Sunndal kommune

Molde, 15. jan. 2024

## Oppstartsmelding - detaljregulering for innfallsport til Innerdalen i Nerdalen

Vi viser til varsel om planstart for detaljregulering for innfallsport til Innerdalen i Nerdalen, med innspelsfrist 13.02.2024

Kart – forslag til trase markert med blå line (også omtala som brun trase)

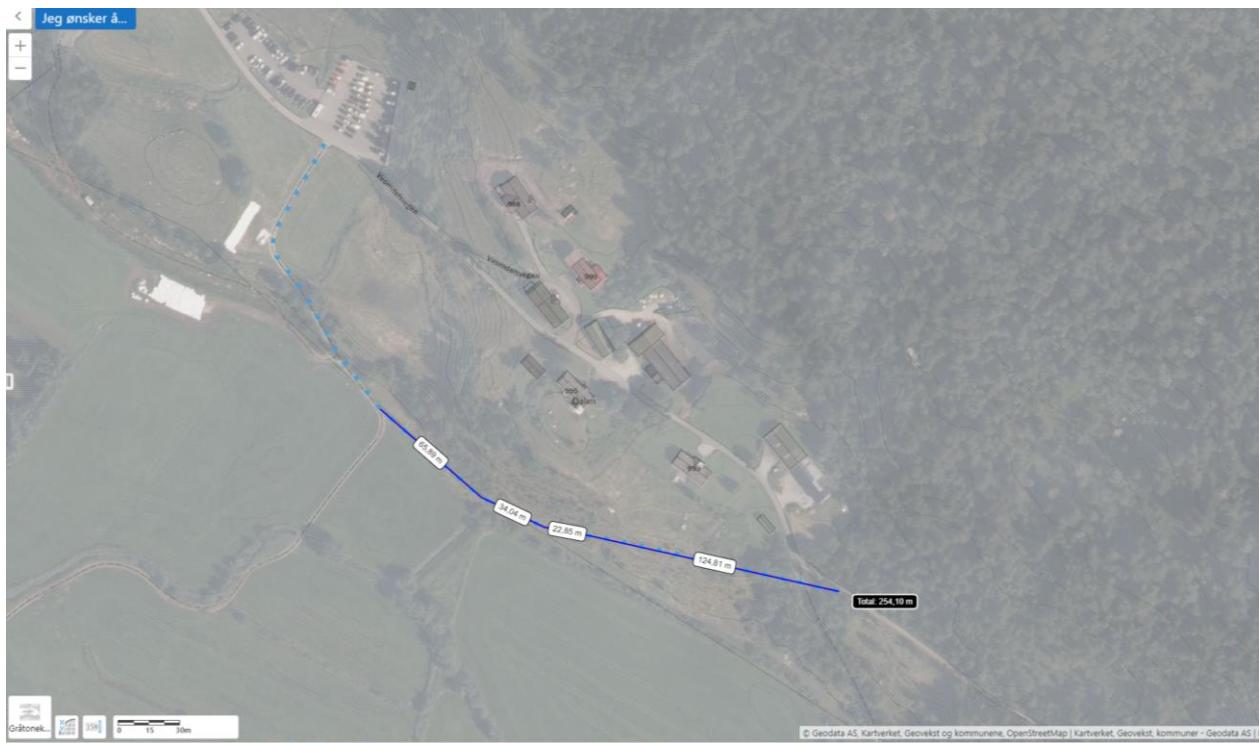
Det er skissert ulike alternative løysingar for å føre vegen utom tunet ved ulike traseeval og ved kombinert driftsveg-turveg kontra berre turveg. Når det gjeld type veg er vi tilhengar av at den nye vegen skal vere av ein slik karakter at den kan nyttast av både rettigheitshavarane som kører traktor i næringsøyemed (driftsveg) samt turistane som går inn til Innerdalen. Når det gjeld traseeval er vi tilhengar av å føre vegen lengst mogleg der den gjer minst skade. Dette medfører at vi går for brun trase som følger den allereide etablerte driftsvegen lengst mogleg. Dette under forutsetning av at det ikkje er noko naturfagleg grunn til å ikkje føre vegen over beitemarka nett her – dette reknar vi med blir utgreidd før valet av trase blir bestemt. Då oppnår ein minst mogleg inngrep inn i beitemarka og gjer det også mest gunstig økonomisk ved at første delen vegen alt er bygd. Vi legg ved ei skisse som viser at den brune trase blir korta inn til ein 250 meter brun trase mot den planlagte rosa trase på 600 meter. Slik vi les vilkåra for statsmidlar til turveg og sikring av areal er det her mogleg å finansiere denne turvegen både ved oppkjøp/leige av sjølve vegen ved å sikre den ved statspost (kap. 1420 post 78) og/eller nytte seg av spelemidlane til opparbeiding av dei 250 meterane nyveg.

Elles må vi påpeike at standarden på vegen er omtala som «*jeepvegen fra Nerdal til Innerdalshytta*» i verneforskrifta og motorisert ferdsel skal berre vere til «*nødvendig transport i forbindelse med bosettingen, seterbruken, driften av de to turisthyttene, politi- og ambulansetjeneste , oppsynet med landskapsvernområdet og vannkraftanlegget ved Langvatn*». Det betyr at persontransport og den store turisttrafikken i framtida også skal foregå pr fots og ikkje motorisert, frå Nerdalen til Innerdalen, slik at vegen først og framst skal framstå som ein turveg og ikkje bilveg.
